Mission régionale d'autorité environnementale

Avis sur le projet de centrale photovoltaïque au sol sur la commune de Chambroncourt (52) porté par la société CPV SUN 40

n°MRAe 2023APGE53

Figure 3: Plan de masse du projet. Source : dossier.

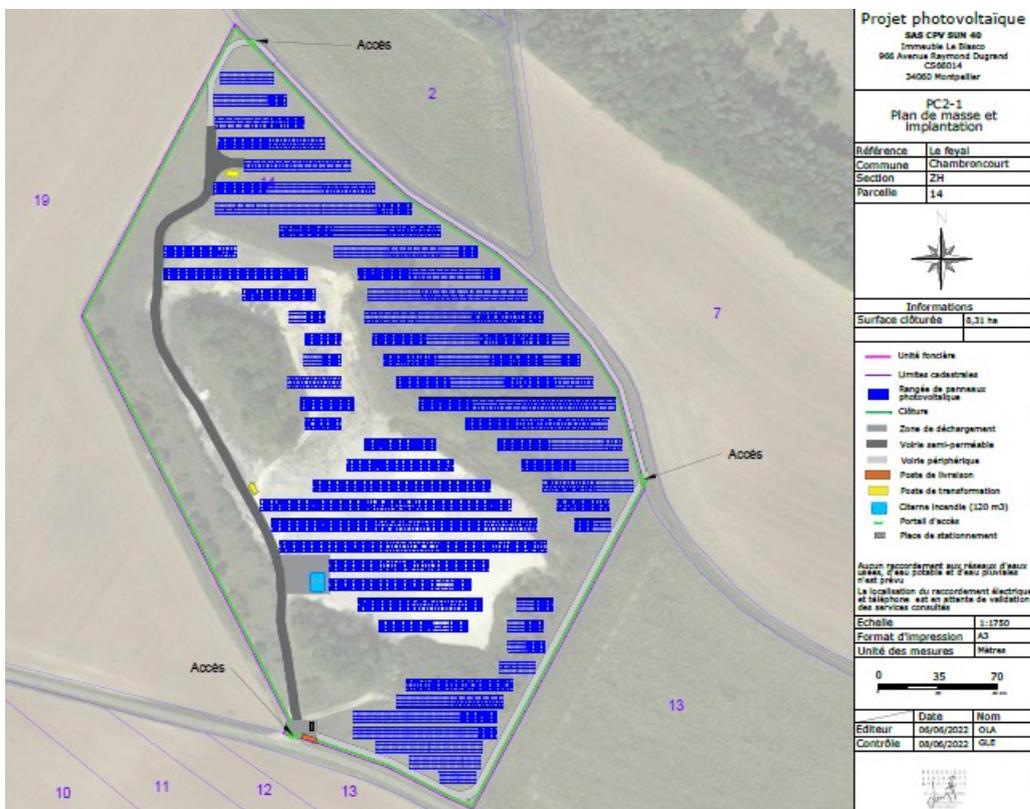
moins de 3 m et les rangées de panneaux seront espacées de 3 à 6 m en fonction des milieux ; l'Ae signale au pétitionnaire qu'il existe des modules photovoltaïques cristallins multicouches qui ont l'avantage, par rapport à la technologie monocouche, de capter de l'énergie sur les deux faces, ce qui améliore le rendement (de 8 à 15 % supplémentaires pour atteindre un rendement de 25 %⁸) et qu'ils pourraient être installés à certains points du site, selon la nature du sol.

L'Ae recommande au pétitionnaire de comparer les alternatives possibles pour le choix de la technologie des panneaux photovoltaïques à installer en prenant en compte notamment le moindre impact environnemental (risque de pollution et optimisation du rendement), les possibilités de recyclage et l'aménagement sur site ;

Figure 4: Plan de la remise en état du site d'après l'arrêté préfectoral. Source : dossier.

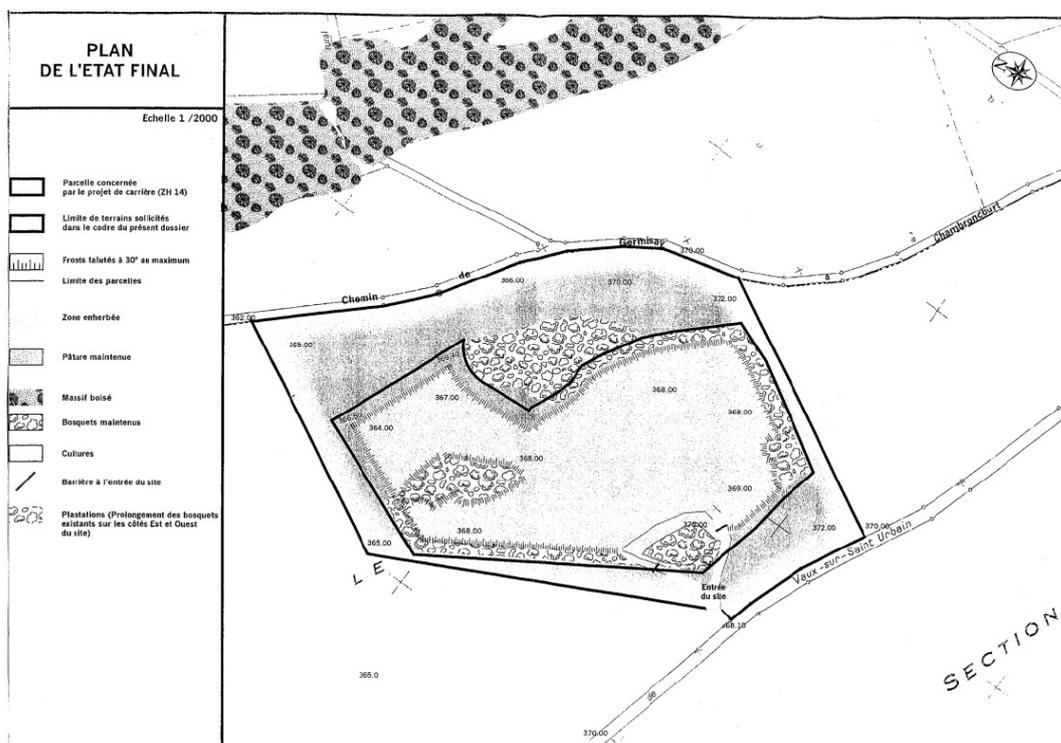
De plus, l'Ae rappelle que les prescriptions de remise en état du site vise la préservation des bosquets, ce qui n'est pas le cas en l'espèce.

Le dossier ne prévoit aucune mesure compensatoire dans la mesure où il estime que les mesures d'évitement et de réduction suffisent. L'Ae ne partage pas cette analyse et estime que des boisements compensatoires devraient être mis en place, afin d'une part, de respecter le principe de l'équivalence écologique et de l'absence de perte nette de biodiversité (article L.163-1 du code de l'environnement) et, d'autre part, de respecter l'arrêté préfectoral de remise en état du site qui vise spécifiquement la préservation des bosquets (voir figure 4).

L'Ae recommande de respecter les prescriptions de remise en état du site ou à défaut, de prévoir des mesures pour compenser la perte de milieux boisés.

Figure 5: Sens des écoulements. Source : dossier.

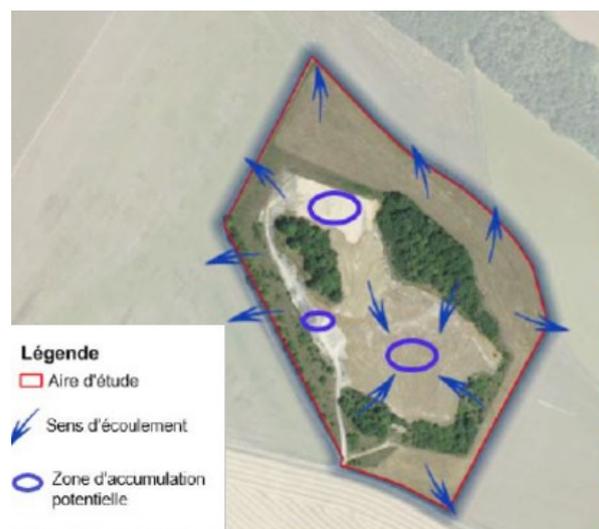
L'Ae rappelle qu'il existe un risque de pollution, non accidentel, par contact des eaux souterraines avec les pieux de fondation ou autres éléments techniques des panneaux photovoltaïques. Une pollution de la nappe est également possible en cas d'incendie du fait du risque de percolation de celle-ci par les pieux projetés.

Elle rappelle ainsi la nécessité de recourir aux ancrages les moins impactants pour la qualité des eaux souterraines, plus particulièrement, au niveau des sols les plus affleurants.

Le cas échéant, l'Ae recommande au pétitionnaire de mettre en place un système de surveillance et de suivi régulier de la qualité des eaux souterraines situé en amont et aval de la centrale qui permettra de capitaliser la connaissance de l'impact des pieux sur l'eau de la nappe.
